**Sachlicher Teilplan Erneuerbare Energien - Entwurf 2016
des Regionalplanes Südhessen**

**Gemeinsame Stellungnahme
zum Entwurf 2016**

**„Sachlicher Teilplan
Erneuerbare Energien“ (TPEE)
des Regionalplanes Südhessen**

Stand: 31.05.2017

4.1. Vorranggebiet Nr. 2-23 – Beerfelden, Rothenberg

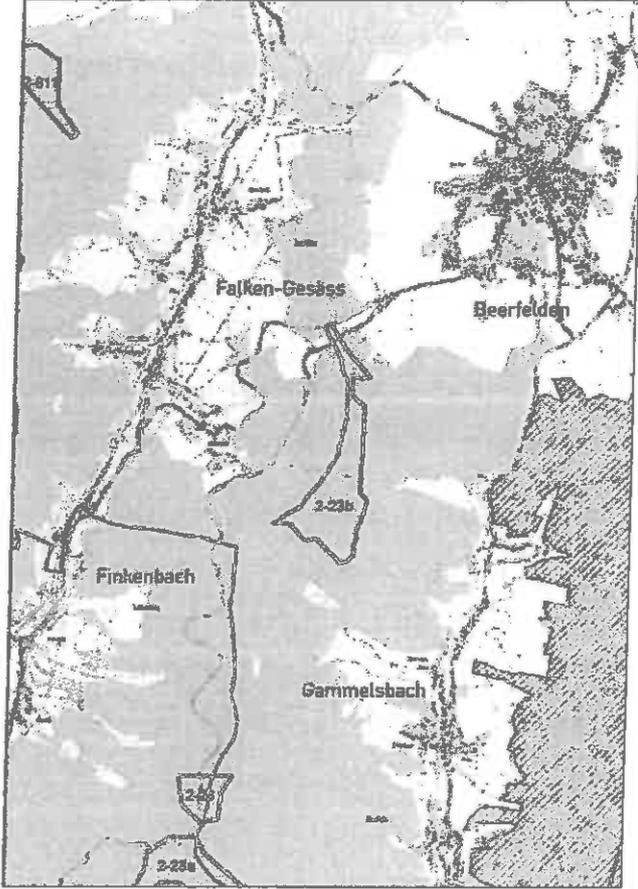
Abgleich Artenschutz	-
Sonstiges	<ul style="list-style-type: none"> - Teilfläche sehr klein; keine Konzentrationswirkung; aufgrund der o. g. Geländetopografie kaum Standortoptimierungen im nachgeordneten Verfahren möglich; max. 1 Windrad möglich; dieses entspricht nicht dem Regelungs- und Ordnungsgebot des regionalen Raumordnungsplans (Zersiedelungswirkung, isoliertes Windrad)
Denkmalschutz	<ul style="list-style-type: none"> - Burg Freienstein in Sachgebietseinheit mit Schlossberg und Jagdhaus Steingrund in Beerfelden-Gammelsbach, nach Landesamt der Kategorie B mit 10 km Prüfradius einzustufen und abzuarbeiten.

Landschaftsbild/ Überkonzentration	<ul style="list-style-type: none">- Mit Teilfläche 2-23a im Nahbereich als eine Gesamtfläche räumlich zu werten; In Verbindung mit 2-23b und der Fläche 2-811 entsteht in der landschaftlichen Wahrnehmung der Höhenzüge von den benachbarten Höhenzügen aus südwestlicher Richtung (Kreis Bergstraße, östlich Wald-Michelbach) ein geschlossenes Liniengebilde technischer Überformung, damit eine nicht vertretbare Überkonzentration des Bereichs mit hoher landschaftlicher Empfindlichkeit.- Die L 3410, die über die Hirschhorner Höhe kurvenreich durch geschlossene Waldbilder nach Rothenberg führt, hat eine herausragende Erholungsbedeutung als „Panoramastraße“ und ist im Bereich einzigartig.
Stellungnahme/Forderung	Die Planungsgemeinschaft fordert die Streichung der Sprenkelfläche Nr. 2-23 aus Landschaftsbildgründen (keine Konzentrationswirkung im Sinne des TPEE) in Verbindung mit starker topografischer Bewegung.

4.3. Vorranggebiet Nr. 2-23b – Beerfelden, Rothenberg

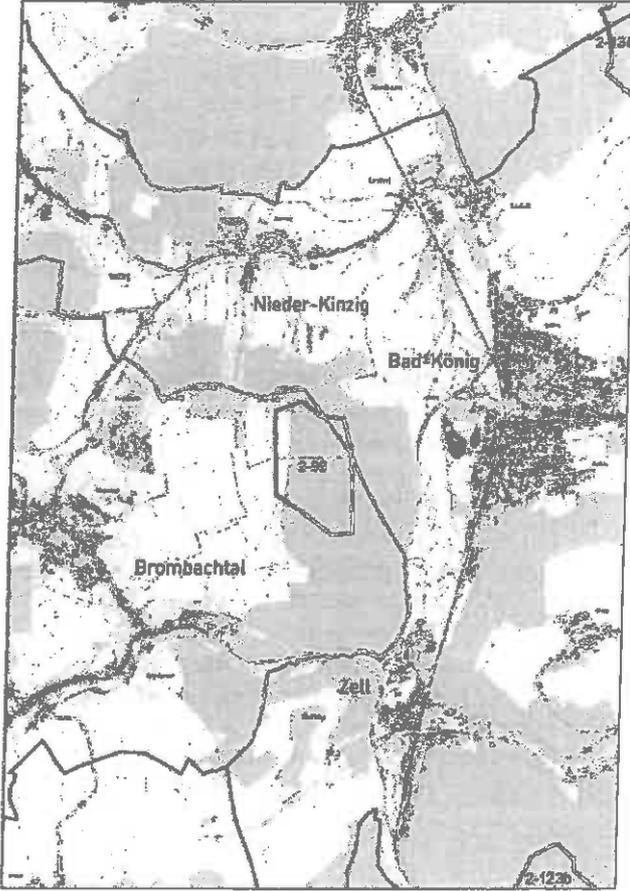
Abgleich Artenschutz	-- Lage westlich des FFH-Gebietes Jakobsgrund/Gammelsbacher Aue (Nr. 6419-306);

Denkmal	<ul style="list-style-type: none">- In einem Abstand von ca. 2.000 m nördlich befindet sich der Beerfelder Galgen, der frei sichtbar im Offenland zwischen Siedlung und Wald steht. Er stellt sich als ein Denkmal nationaler Wertigkeit dar, da er als besterhaltener dreischläfriger Galgen Deutschlands von außergewöhnlicher kulturhistorischer Bedeutung gilt (vgl. Denkmaltopografie BRD, S. 113). Er stellt ein Rechtsdenkmal dar, der nur in Verbindung mit der Offenlandschaft, weithin sichtbar ohne technische Überformungen die historische Gerichtsbarkeit dokumentiert.- Die Kreiskommunen fordern die Einzelfallprüfung des herausragenden und einzigartigen Denkmals in der Landschaft
Landschaftsbild/ Überkonzentration	<ul style="list-style-type: none">- In Verbindung mit 2.23a und der Fläche 2-811 entsteht in der landschaftlichen Wahrnehmung der Höhenzüge von den benachbarten Höhenzügen aus südwestlicher Richtung (Kreis Bergstraße, östlich Wald-Michelbach) ein geschlossenes Liniengebilde technischer Überformung, damit eine nicht vertretbare Überkonzentration des Bereichs mit hoher landschaftlicher Empfindlichkeit.- Über die sog. Hirschhorner Höhe mit nördlichem Kaiserrödel in unmittelbarer Flächentangierung führen zahlreiche Fernwanderwege, u. a. der HW 23 und ausgewiesene Fernradwege

Stellungnahme/Forderung	Die Kreiskommunen fordern die Beibehaltung der Ergebnisfläche Nr. 31 (Beerfelden-Sensbachtal) gem. Gem. FNP STW bei gleichzeitiger Streichung der Flächen Nr. 2-23, 2-23a und 2-23b wegen Überkonzentration, Landschaftsbild, Schutzgut Boden und Denkmalschutz (Beerfelder Galgen, hier Umgebungsschutz nach § 16 Abs. 2 HDSchG)

4.6. Vorranggebiet Nr. 2-112 – Mossautal, Reichelsheim

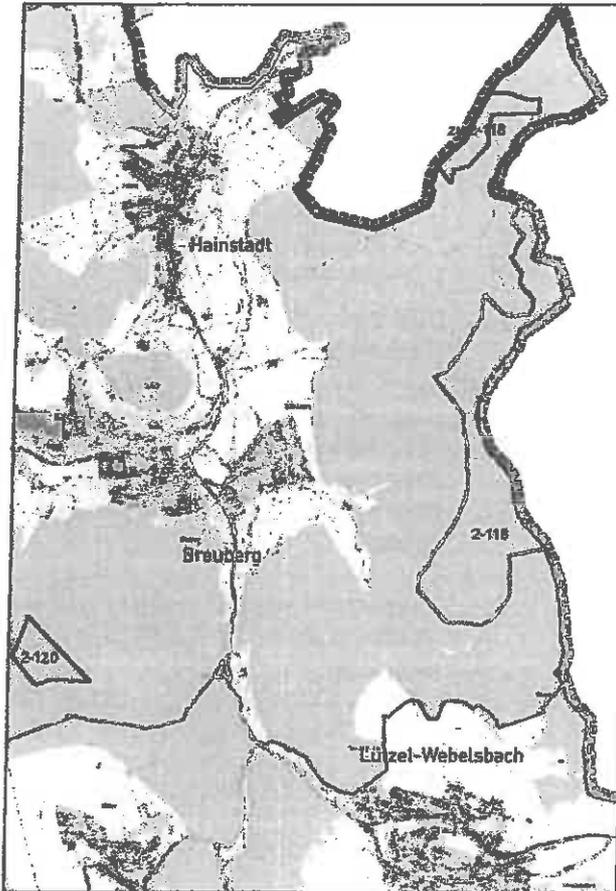
<p>Abgleich Artenschutz</p>	<ul style="list-style-type: none"> - Im Rahmen des Raumgutachtens der Planungsgemeinschaft ergab die Auswertung der Daten der staatlichen Vogelschutzkarte (VSW 2004) eine Einstufung des nördlichen Teils der Fläche in die Stufe 3: Gebiet mit hoher avifaunistischer Bedeutung (Fläche „ERB 7“). Der südliche Teil der Fläche wurde der Stufe 2: mittlere avifaunistischen Bedeutung zugeordnet (Flächen „ERB 3“ und „ERB 8“). Für den nördlichen Teil wurde ein mittleres Konfliktpotenzial hinsichtlich Fledermäuse festgestellt.
<p>Denkmal</p>	<ul style="list-style-type: none"> - (3) Puffer Wohnhaus/Denkmal/Kleingehöft 600 m ist zu überprüfen - (6) Kulturdenkmal Gedenkstein Graf Erasmus nachrichtliche Übernahme für nachfolgendes Verfahren BImSch empfohlen keine Relevanz, ohne Pufferung - (8) Die nördliche Ergebnisfläche liegt bis auf Höhe Rohrbach und der Erhebung ‚Stotz‘ im 5 km Radius des als überregional eingestuftes Denkmals des Schlosses Reichenberg in Reichelsheim. Hinsichtlich der offenen Kulturlandschaft und der Tatsache der höher liegenden Erhebungen des Morsberges mit Umgebungsfächen kommen die Odenwaldkreiskommunen zu einer anderen Einstufung der Erheblichkeit der Beeinträchtigung der Burg, hier: Windenergieanlagen erscheinen hochaufragend hinter Denkmal mit breiter Kulissenwirkung zum Gersprenztal hin (siehe auch Stellungnahme des Landesdenkmalamtes)

<p>Landschaftsbild/ Überkonzentration</p>	<ul style="list-style-type: none">- Vgl. hohe Sichtbarkeit des Morsberges (s. o.)- Die Gesamtausdehnung in Nord-Süd-Ausrichtung der Fläche erstreckt sich auf 5 km. Dies führt aus den teiloffenen Kulturlandschaftslagen des Rodensteiner Landes und den benachbarten Hügelketten im menschlichen Blickwinkel zu einer durchgehenden technischen Silhouette von Windenergieanlagen und damit fehlenden Korridoren des stillen Landschaftsbildes.- Die Flächen 39, 102, 112a wurden gestrichen- Die Vorrangfläche 112 bildet zusammen mit den Flächen 2-292, 2-292 (Kreis Bergstraße) und 2-705 (Geisberg) eine deutlich Überkonzentration im westlichen Odenwaldkreis. Die Fläche selbst ist die zweitgrößte Vorrangfläche des TPEE innerhalb des Kreises
<p>Stellungnahme/Forderung</p>	<p>Die Odenwaldkreiskommunen fordern die Reduzierung der Ergebnisfläche auf die Fläche Nr. 10 gem. Gem. FNP STB Wind</p> <p>Die Eignungsfläche ist im Norden im Bereich des Morsbergs (1) nach Sichtbarkeitsanalyse und aus Gründen der erheblichen Beeinträchtigung des Denkmals Burg Reichenberg (8) in Reichelsheim aus den Eignungsflächen um ca. 800 m nach Süden zu reduzieren.</p> <p>In jedem Fall wird die Streichung der steilen Böschungslagen (4) im Bereich der K 51 und der Straßenfläche mit Puffern (6) selbst gefordert.</p>

4.7. Vorranggebiet Nr. 2-118 - Breuberg

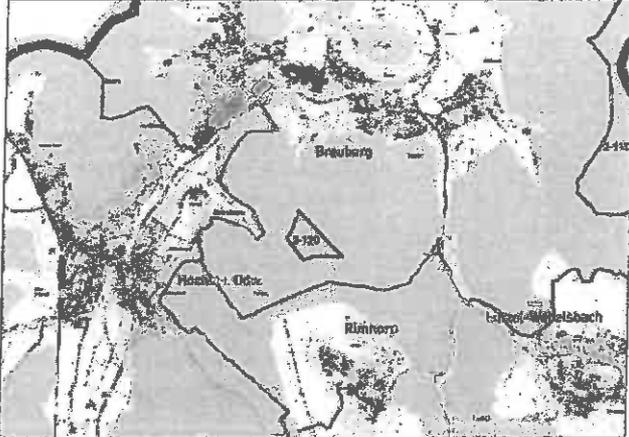
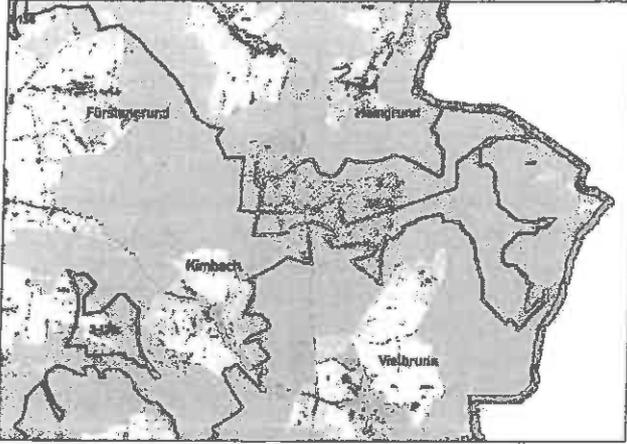
<p>Abgleich Artenschutz</p>	<ul style="list-style-type: none"> - Für die FNP-Fläche Nr. 1 ergaben sich im Artenschutz erhebliche Konflikte bei den schlaggefährdeten Vogelarten. Es handelt sich im Osten von Breuberg um sehr artenreiche, naturnahe Laubwaldflächen mit hohem Artenschutzpotenzial - Im Rahmen des Raumgutachtens der Planungsgemeinschaft ergab die Auswertung der Daten der staatlichen Vogelschutz-warte (VSW 2004) eine Einstufung der Stufe 2: mittlere avifaunistische Bedeutung (Fläche „ERB 21“).
<p>Denkmal</p>	<ul style="list-style-type: none"> - (2) Zwei kleine Teilbereiche am östlichen Rand der Fläche werden vom Limes bzw. seinem Schutzpuffer (im FNP mit beidseitig 100 m) tangiert. (mind. Nachrichtliche Übernahme in Steckbrief für BImSch-Verfahren)

Landschaftsbild/ Überkonzentration	<ul style="list-style-type: none">- Die Fläche bildet zusammen mit den Flächen 2-120, 2-92, 2-94 und 2-117 im benachbarten LK Da-Di eine erhebliche Überkonzentration am Nordrand des Odenwaldkreises und darüber hinaus. Verstärkt wird dieser Effekt durch die starke Längsausdehnung der Fläche 118 von ca. 4,5 km (Verriegelungswirkung). Hier ist eine Abwägungsentscheidung zu treffen.- Landschaftsbild: Die Bewertung der Fläche ergab im Raumgutachten der Planungsgemeinschaft im Norden eine hohe Empfindlichkeit (bezogen auf Fläche 1 des Raumgutachtens) sowie eine höchste Empfindlichkeit im Süden (bezogen auf Fläche 2 des Raumgutachtens).- Die Burg Breuberg mit Ihrem Burgberg (denkmalgeschützte Gesamtanlage), Höhe ca. 336 m + NN, stellt eine nach der Denkmaltopografie eine mindestens überregionale bis nationale Bedeutung dar. Die Burg liegt eingebettet im aufgeweiteten Tal der Mümling und ist aus allen Himmelsrichtungen, so von Mömlingen (Bayern), von der L 3259 (Mühlhausen) und aus Richtung Höchst entlang des Mümlingtals sichtbar. Als nationaler/internationaler Zielpunkt und Denkmal mit Jugendherberge rangiert die Burg im landschaftlichen Erleben als Zielpunkt in der Landschaft, aber auch in der landschaftlichen Rundumschau von der Burg selbst (360 Grad-Rundblick) eine hohe Bedeutung von Wahrnehmung des umgebenden Odenwaldhöhen und des zusammenhängenden Waldbildes der Kuppenlagen.- Die Planungsgemeinschaft des FNP kommt bei der Erheblichkeitsbewertung der Beeinträchtigung der Burg Breuberg im der 5.000-m-Prüfradius zu einer „erheblichen Beeinträchtigung der Burg Breuberg“ durch die starke linienhafte Überformung der Windenergieanlagen der Flächen Nr. 2-118.- Diese Wirkung wird verstärkt durch die Kumulierung mit den Flächen Nr. 2-92, 2-95 und 2-117 im Kreis Darmstadt-Dieburg, von denen sämtliche Flächen unter dem Vorbehalt der Einzelprüfung der DFS liegen.

Stellungnahme/Forderung	<p>Die Planungsgemeinschaft verlangt die vollständige Streichung der Fläche aus Denkmalschutzgründen und Gründen des besonderen landschaftlichen Erlebens der mind. nationalen Bedeutung der Burg Breuberg.</p> <p>Gründe sind die hohen Eingriffe in die Kulturdenkmale der Burg Breuberg mit Burgberg, die starke Überformung der Kulturlandschaft und die schon zu starke Vorbelastung der Tallagen durch Industrie. Ebenso liegt die Fläche unter dem DFS-Vorprüfungsvorbehalt mit ausgeschöpftem „Störpotenzial“.</p>

4.11. Vorranggebiet Nr. 2-125 – Michelstadt, Vielbrunn

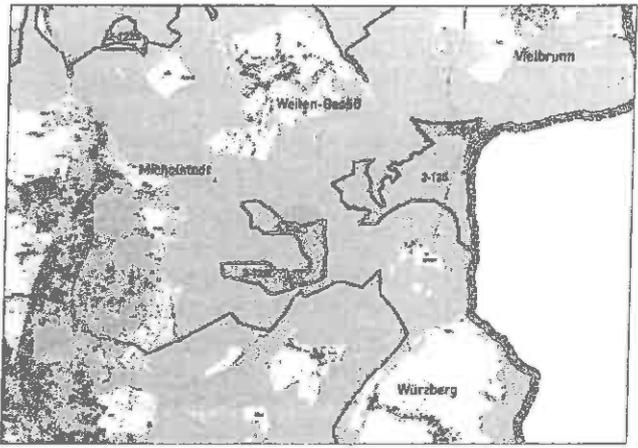
Lage, Standort	<ul style="list-style-type: none"> - Die Fläche 2-125 liegt ca. 3.000 m westlich von Michelstadt, nördlich an den Eulbacher Park angrenzend und erstreckt sich bis zur Landesgrenze nach Bayern. - Das Vorranggebiet liegt bei ca. 460-480 m + NN und liegt damit niedriger als das Jagdschloss mit Park Eulbach mit 510-516 m + NN. - Die Vorrangfläche Nr. 2-125 steht in sehr engem räumlichen Zusammenhang mit den westlichen Teilflächen Nr. 2-125a und b mit einem Abstand von < 500 m. - Der Standort ist flach geneigt und ist über die L 3349 andienbar
Größe/Flächenveränderung	<ul style="list-style-type: none"> - In 2013 Nr. 125 - Die Fläche 2-125, in 2013 mit 276,83 ha und größerer Ausdehnung nach Norden, weist im Entwurf 2016 noch eine Fläche von 210,47 ha auf. - Die Flächen Nr. 2-125 bildet zusammen mit den Nachbarflächen 2-125a + b liegen eine großflächige, die Höhen des östlich von Michelstadt überspannende Gesamtkonzentrationsfläche Vorranggebiet zur Nutzung der Windenergie. Die Ost-Westausdehnung in Hessen umfasst dabei 5 km, die sich um die 3 große Kernflächen in Unterfranken auf 10 km verdoppelt.

4.12. Vorranggebiet Nr. 2-125a und 2-125b - Michelstadt

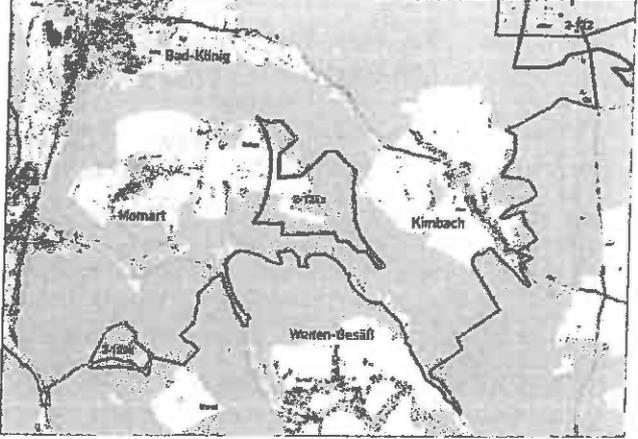
Stellungnahme
	 <p>The map shows a geographical area with several labels: 'Weibrunn' at the top right, 'Weiken-Beck' in the upper middle, 'Michelstadt' in the middle left, '2-125' in the middle right, and 'Würzburg' at the bottom right. The map depicts land parcels and boundaries, with the specific areas 2-125a and 2-125b highlighted.</p>
Lage, Standort	<ul style="list-style-type: none"> - Die Fläche liegt ca. 1.000 m mit der Südflanke und 1.500 m mit der Nordflanke vom östlichen Stadtrand von Michelstadt entfernt. - Die beiden Vorranggebiete 2-125 a und b stehen in räumlichem Zusammenhang und sind über eine ca. 130 m breite Aitholzinsel miteinander verbunden. - Der Standort umfasst fast vollständig Waldfläche. - Das Vorranggebiet ist über den Parkplatz ‚Habermannskreuz‘ anzudienen.
Größe/Flächenveränderung	<ul style="list-style-type: none"> - In 2013 Nr. 125 a + b - Die Fläche 125 a, in 2013 mehr als doppelt so lange Nord-Süd-Ausdehnung reduzierte sich von 126,68 (2013) auf 61,84 ha. - Die Fläche 125b, reduzierte sich durch Pufferungen im Südwesten von 46,37 (2013) auf 34,05 (2016). - Zusammen umfassen die beiden Teilflächen Nr. 2-125a und 2-125b sie eine Fläche von aktuell 95,89 ha. - Die Flächen Nr. 2-125a + b liegen nur 500 m von der großflächigen, östlich sich bis zur bayerischen Landesgrenze erstreckenden TPEE-Fläche Nr. 2-125 mit 210,47 ha, mit der sie eine Gesamtkonzentrationsfläche Vorranggebiet für Windenergieanlagen mit bilden. Die Ost-Westausdehnung in Hessen umfasst dabei 5 km, die sich um die 3 Flächen in Unterfranken auf 10 km verdoppelt.

<p>Fläche im FNP Wind Odenwald (wenn ja, Flächennummer)</p>	<ul style="list-style-type: none"> - Die Fläche ist im FNP Odenwaldkreiskommunen als Nr. 15_b mit 60,45 ha ausgewiesen. - Die im Raumgutachten als Fläche Nr. 15 in Stufe 1 enthaltene Fläche mit 413,76 ha wurde im Rahmen der weiteren Flächenprüfung und -abschichtung auf die 60,45 ha arrondiert. - Der Hauptkonflikt für die Streichung der Flächen bzw. ihre Reduzierung/Verschiebung im Rahmen der Herleitung der FNP-Flächen war der Artenschutz. <p>Gründe der Arrondierung waren</p> <ul style="list-style-type: none"> - (1) Rotmilan (2012) am südlichen Rand/Radius der Nr. 2-125b, daher Reduzierungsbedarf gegenüber TPEE-Fläche um ca. 100 m nach Norden = -10 ha. - (2) Im Rahmen der planerischen Abwägung zum FNP, Arrondierung und Rücknahme der westlichen, schmalen Ausläufer in Richtung Michelstadt wg. Landschaftsbild, Denkmalschutz und Erholung um -700 (2-125b) und -500 (2-125a) zur Erhaltung eines nicht durch technische Überformung bestehenden, zur Stadt abfallenden Waldriegels - (3) Nördlich der 2-125a wurde im TPEE eine Jagdhütte mit ca. 600 m gepuffert. Da diese nicht dem Wohnen dient, kann hier die Fläche auf die Ergebnisfläche Nr. 15_b des FNP erweitert werden.

Stellungnahme/Forderung	<p>Die Planungsgemeinschaft verlangt die Reduzierung der Flächen auf die FNP-Fläche 15b.</p> <p>Mindestens jedoch die Zurücknahme der beiden westlichen Flanken in Richtung Michelstadt.</p> <p>Die Fläche bildet mit umgebenden Flächen eine besondere Überkonzentration und führt zu einer Verriegelungswirkung östlich von Michelstadt. Die allgemeine Überkonzentration im Nordosten des Plangebietes erfordert eine Abwägungsentscheidung. Die Schutzbelange hinsichtlich Kulturdenkmälern, Landschaftsbild sowie Grün- bzw. Erholungsflächen wurden nicht hinreichend berücksichtigt.</p>
--------------------------------	---

4.13. Vorranggebiet Nr. 2-125c – Michelstadt, Vielbrunn, Bad-König

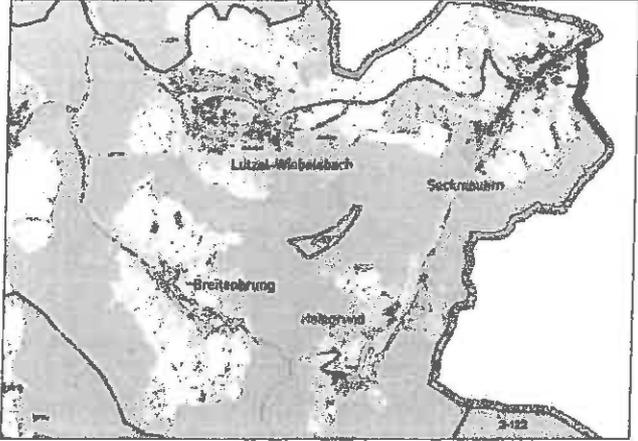
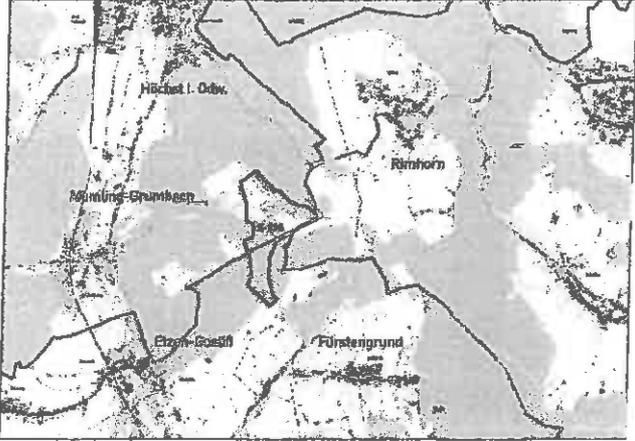
<p>Landschaftsbild/ Naherholung/Tourismus + Technische Überformung</p>	<ul style="list-style-type: none"> - Die Vorrangfläche Nr. 2-125c stellt mit den Nachbarflächen 2-122, 2-138, 2-125 und 2-125a sowie 2-125b in Verbindung mit den Flächen 2-3, und 4 von Unterfranken eine unzumutbare technische Überformung der Landschaft um die beiden bedeutenden touristischen Städte Bad König und Michelstadt dar. - Die Stadtumgebungen des Mümlingtals weisen bereits eine starke Vorbelastung durch Gewerbe und Verkehr auf, sodass die die Altstädte umgebenden Waldkuppen vor weiteren Zersiedelungen geschützt werden sollten. - Die Kurstadt Bad König mit Therme weist im Odenwald und Mümlingtal eine besondere Destination in Verbindung mit landschaftlicher Erholung und der denkmalgeschützten Innenstadt mit Kirche und Schlosskulisse dar. Sie liegt unter 2.000 m Luftlinie zur Vorrangfläche. - Bad König steht in enger Naherholungsverbindung mit der Altstadt Michelstadts und Erbachs. Es ist gewünscht, die landschaftliche Verbindung beider Städte im Mümlingtal zwischen Bad König und Michelstadt im Interesse des Tourismus nicht weiter technisch zu überformen. Hier ist im Sinne der sachlichen Abwägung der Aspekt des politischen Ziels 2 % der Landesfläche mit dem Tourismus und Grad des überformten Landschaftsbildes abzuwägen. - Zur dörflichen Siedlung Momart ergeben sich vermeidbare Beeinträchtigungen durch fachliche Arrondierung, indem der der Siedlung zugewandte Appendix auf 300 m Richtung Osten zurückgenommen und ein zu errichtender Waldriegel als Sichtschuttpuffer zur Siedlung festgesetzt würde. - Ein südlicher Ausläufer der Vorrangfläche von 250 m Länge und maximal 50 m Breite kann als planerisch nicht verwertbar betrachtet werden.

Stellungnahme/Forderung	<p>Die Planungsgemeinschaft verlangt die vollständige Streichung der Fläche aus Tourismus- und Erholungsgründen und der (inter-)nationalen Destination der beiden Städte Michelstadt (Weihnachtsmarkt) und Bad König (Kurstadt, Kliniken und Therme).</p> <p>Die Planungsgemeinschaft verlangt aus diesen Gründen die Aufnahme der Flächen 5_6, 15a_neu und 15_b des FNP an Stelle der Fläche 125c des TPEE.</p> <p>Mindestens wird die Zurücknahme von ca. 300 m an der Westseite Richtung Momart sowie die Reduzierung der südöstlichen Ausdehnung aus Eingriffsminimierungsgründen gefordert.</p>
-------------------------	--

4.16. Vorranggebiet Nr. 2-292.- Reichelsheim, Fürth (Odw.) („Stotz“)

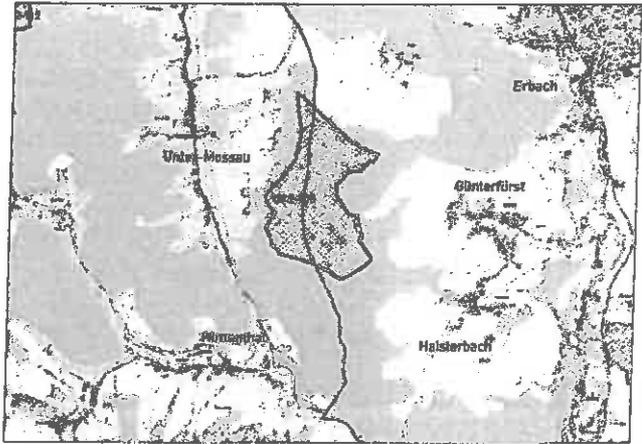
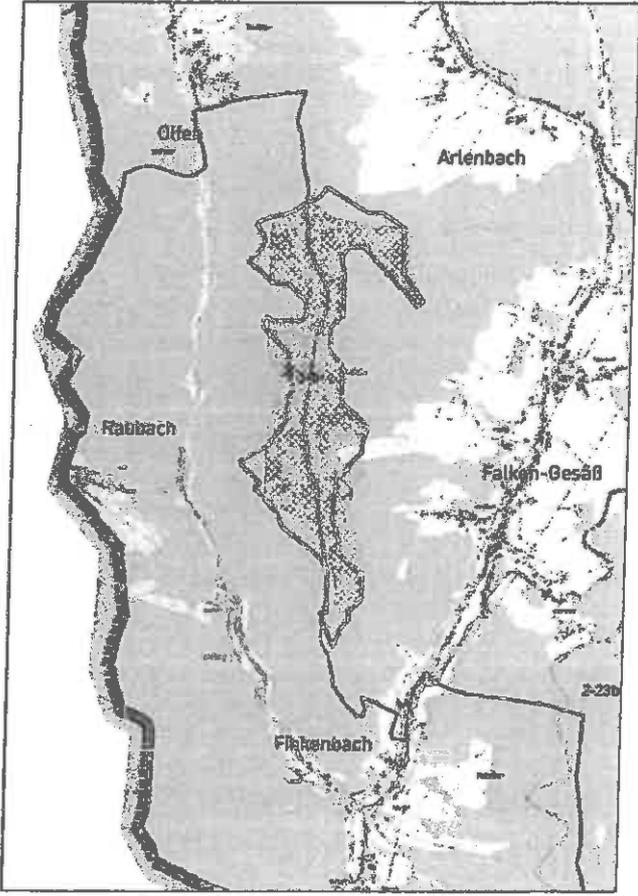
<p>Abgleich Artenschutz</p>	<ul style="list-style-type: none"> - Die Auswertung der Daten der staatlichen Vogelschutzkarte (VSW 2004) ergibt z. T. eine Einstufung in die Stufe 2: Gebiet mit mittlerer avifaunistischer Bedeutung (Fläche „ERB 3“) und z. T. eine Einstufung in die Stufe 3: Gebiet mit hoher avifaunistischer Bedeutung (Fläche „ERB 2“). Der Aussage im Flächensteckbrief des TPEE (mittleres Konfliktpotenzial) kann insofern nicht gefolgt werden. - Für die Potenzialabschätzung der Fledermäuse ergab sich ein höheres Konfliktpotenzial aufgrund des hohen Anteils an Vernetzungs- und Grenzlinien zw. Wald und Offenland und mit älteren Laubholzparzellen mit Eignung als Quartiersstandort (Nachweise von <i>P. pipistrellus</i>, <i>E. serotinus</i>, beides durch Windenergieanlagen besonders gefährdete Arten) und 1 Winterquartier der <i>B. barbastellus</i> (Mopsfledermaus), vgl. Potenzialabschätzung Teil 1 vom 28.6.2013, S. 34/35.) in ca. 1.300 m nordwestlicher Richtung zur Ausweisungsfäche (Dietz & Simon, 2003).

Denkmal	<ul style="list-style-type: none">- Der Stotz liegt als frei sichtbare Erhebung östlich des Weschnitztals mit einer Höhe von 480 m + NN um ca. 120 m über der Lage der bedeutenden und bekannten Burg Lindenfels, die als überregionales Denkmal eingestuft ist (vgl. Denkmale S. 62 als (A= 5 km Betrachtungsraum). Der Stotz liegt in ca. 3.500 m Luftlinie von der Burg entfernt in östlicher Richtung. Mit der mittleren Nabenhöhe von Windrädern bei > 200 m ragen mögliche Windenergieanlagen hinter der Burg und Siedlungskulisse stark überragen die Burg und Siedlungskulisse stark. Der Waldriegel hat wg. der Höhenlage hier keine puffernde Funktion für die Reduzierung der Wahrnehmung.
Landschaftsbild/ Überkonzentration	<ul style="list-style-type: none">- Technische Überformung der besonders typischen halboffenen Kulturlandschaft: Die Vorrangfläche 2-292 bildet zusammen mit den Flächen 2-112 und 2-294 (Kreis Bergstraße) eine deutlich sichtbare Überformung im landschaftsbildempfindlichen Rodensteiner Land und im westlichen Weschnitztal. Hier ist eine Abwägungsentscheidung zu treffen.- (3) Im Osten fehlt in Richtung Ortslage Ober-Ostern (Mossautal) ein verbleibender oder aufzubauender Waldriegel zur Minimierung einer Sichtbarkeit aus der Ortslage.

Stellungnahme/Forderung	<p>Die Planungsgemeinschaft fordert die Streichung der Fläche Nr. 2-292 aus Gründen der zu hohen Sichtbarkeit und damit zu starken Beeinträchtigung und Zersiedelung des benachbarten Weschnitztals mit westlichen Seitentälern und des Rodensteiner Landes. Weitere Gründe sind der Artenschutz (Mopsfledermaus) und die Vorbehaltsfläche der DFS.</p> <p>Hieraus ergibt sich eine geringe Attraktivität für Windenergieentwickler mit der Entstehung von verinselten Einzelanlagen die der empfindlichen Landschaft entgegenstehen.</p>

III.3 Vorranggebiet Nr. 2-138

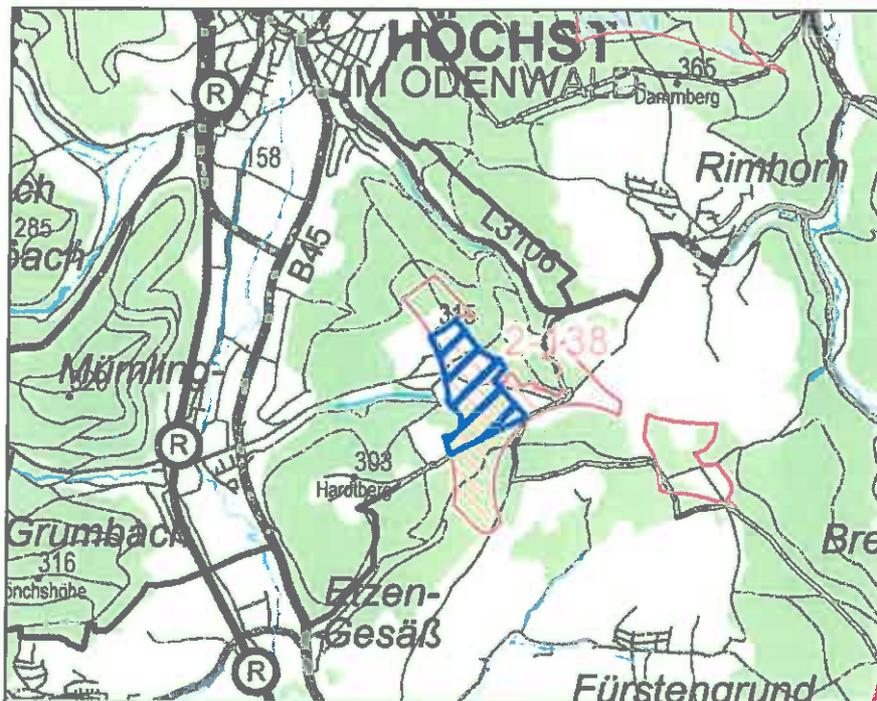
Es wird angeregt, das Vorranggebiet Nr. 2-138 im weiteren Verfahren nicht als Vorranggebiet für die Windenergie auszuweisen.

Bei dem Vorranggebiet handelt es sich zum großen Teil um alten Laubwaldbestand sowie um einen von Wald umschlossenen landwirtschaftlich genutzten Bereich mit hohem Grenzlinieneffekt (Übergangsbereich zwischen Wald, Waldrand und freier Feldflur), der für viele heimische Tierarten, insbesondere auch für windkraftsensible Vogelarten, erhebliche Bedeutung besitzt. Aufgrund dieser Bedeutung der Flächen für den Arten- und Biotopschutz, sind diese im rechtswirksamen Flächennutzungsplan mit Landschaftsplan der Gemeinde Höchst als „Gebiet für den Biotopverbund“ und als „Gebiet für die Biotopvernetzung“ dargestellt (siehe nachfolgende Abbildung).
